## 第4章 方法書作成までの経緯

### 1 配慮書手続の概要

## 2 配慮書に対する住民等、知事等の意見と事業者の見解

図4.3-1 環境保全に係る検討の経緯

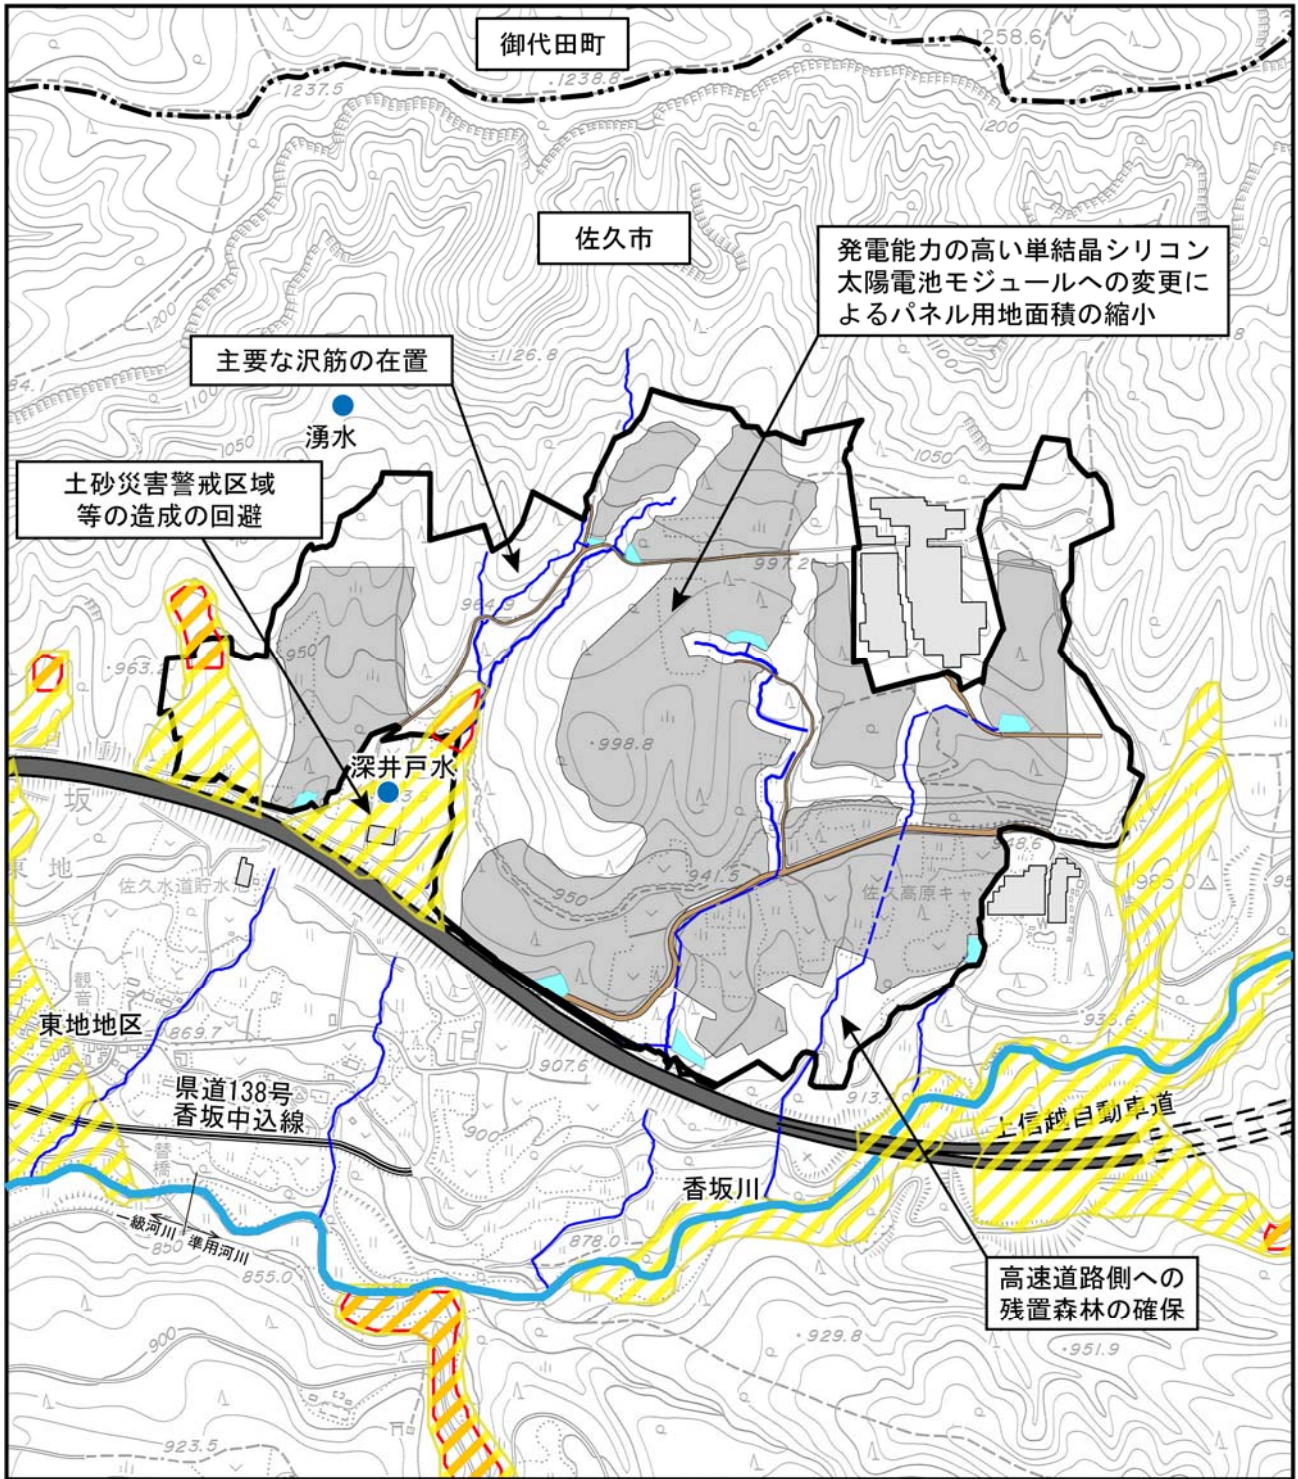
配慮書における複数案の検討結果や長野県知事の意見等を踏まえ、以下の点に配慮し、方法書の事業内容（造成範囲、パネル配置等）を具体化した（図4.3-1参照）。

- ・造成にあたっては、水象、動植物等の影響に配慮し、計画地内を流下する主要な沢筋は存置する方針とした。
- ・計画地内には、「土砂災害防止法」に基づく土砂災害特別警戒区域（土石流）及び土砂災害警戒区域（土石流）に指定されている区域があるため、地形・地質（土地の安定性）の影響に配慮し、これらの区域は造成範囲から外す方針とした。
- ・計画地は、高速道路（上信越自動車道）における長野県の玄関口に当たる場所であることに配慮し、高速道路から計画地の太陽光パネルが見えにくいよう、計画地南東部の高速道路側に残置森林を確保する方針とした。
- ・太陽光パネルを多結晶シリコン太陽電池モジュールから発電能力の高い単結晶シリコン太陽電池モジュールに変更し、太陽光電池モジュールの設置枚数の減少を図り、森林伐採等による影響を総じて低減するよう、太陽光パネル用地面積を縮小する方針とした。
- ・上記のように、配慮書における計画地用地から、主要な沢筋を存置する、土砂災害警戒区域等を造成範囲から外すこととしたため、その代替として、配慮書における計画地用地を東側に拡張（既存の太陽光発電施設と一体的に整備）することとした。ただし、太陽光パネル用地面積（約36ha）は、配慮書時の面積（約50ha）よりも縮小した。
